INSTITUTO NACIONAL DE VÍAS **PROCESO MISIONAL EJECUCIÓN DE PROYECTOS DE INFRAESTRUCTURA DE TRANSPORTE** **MANUAL DE INTERVENTORÍA OBRA PÚBLICA** **LISTA DE CHEQUEO INFORME MENSUAL DE INTERVENTORÍA**	CÓDIGO	MEPI-MN1-IN-15-FR-1
		VERSIÓN	1
		PÁGINA

Contrato de Obra No. MS-093-2022 **Contratista:** CONSORCIO SALAMINA ASERRADERO

Contrato de Interventoría No. 976-2022 **Interventoría:** CONSORCIO INTERVENTORES VIALES

INFORME MENSUAL No. 6 **MES O PERIODO:** ABRIL DEL 2023

Figura 5-3 Estructura pavimento rígido – Metodología AASHTO, CBR 7.8%

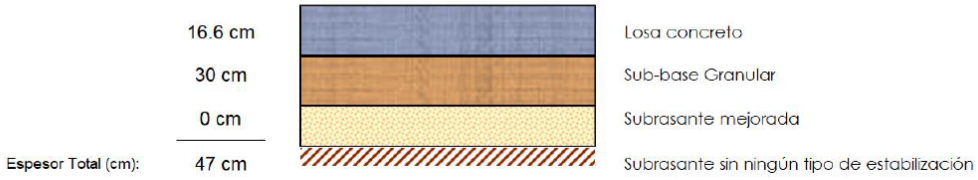
Las estructuras de pavimentos rígido eliminan la capa de base granular cuando se emplea la metodología AASHTO, ya que asume que la rigidez de la losa es suficiente para absorber los mayores esfuerzos transmitidos por los vehículos que circulan. El espesor mínimo de losa considerado de acuerdo con la metodología de diseño de la AASHTO debe ser de 17,0 cm…"

Figura 5-4 Estructura pavimento rígido para la vía – Metodología invias, CBR 7.8%

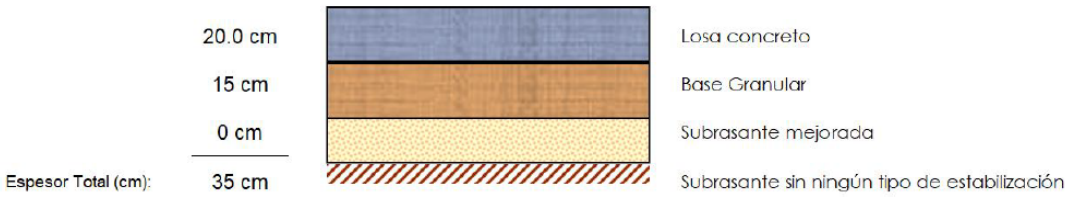
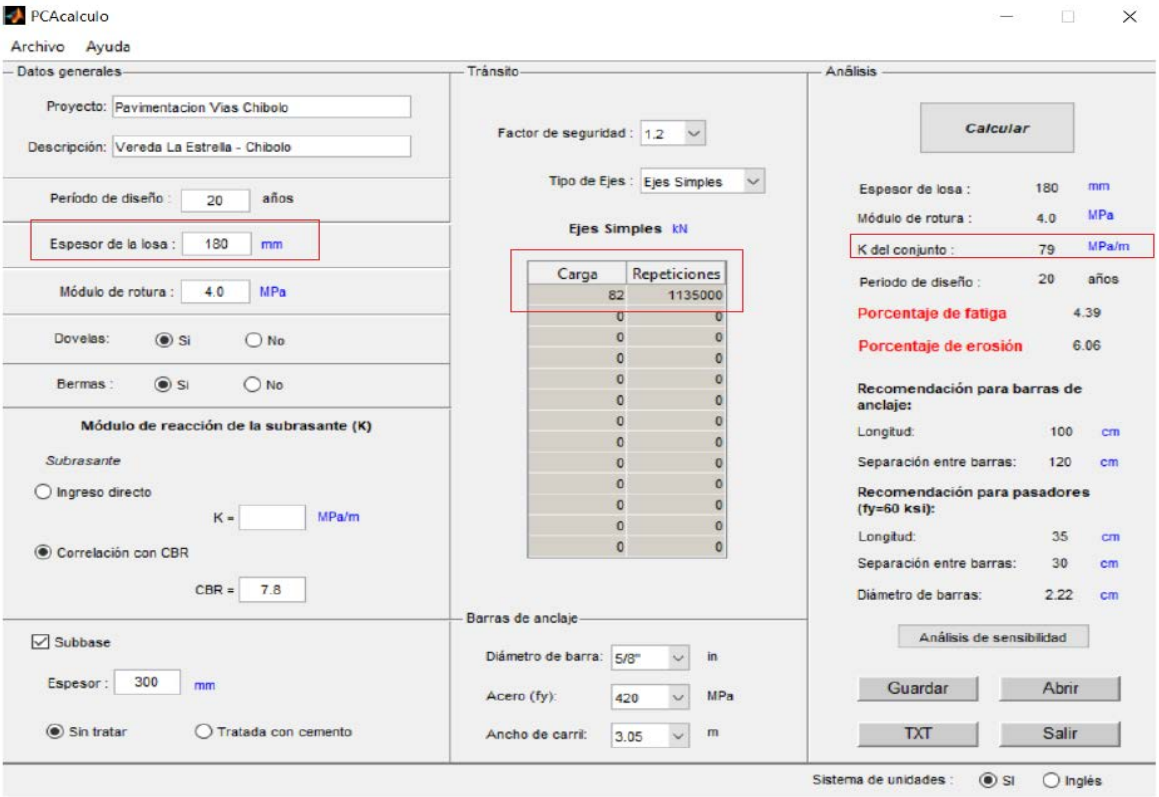
Los espesores antes calculados no involucran la capa de mejoramiento que se debe emplear en aquellos sitios de materiales muy blandos o sueltos. En estos tramos donde la vía presenta materiales no compactados y con ahuellamiento de los camiones se debe remover en su totalidad dicho suelo y reemplazar por material tipo subbase en un espesor mínimo de 30 cm. Esta capa es adicional a la necesaria para cada estructura calculada anteriormente…"

Comentario: Se debe ajustar el tránsito de diseño.
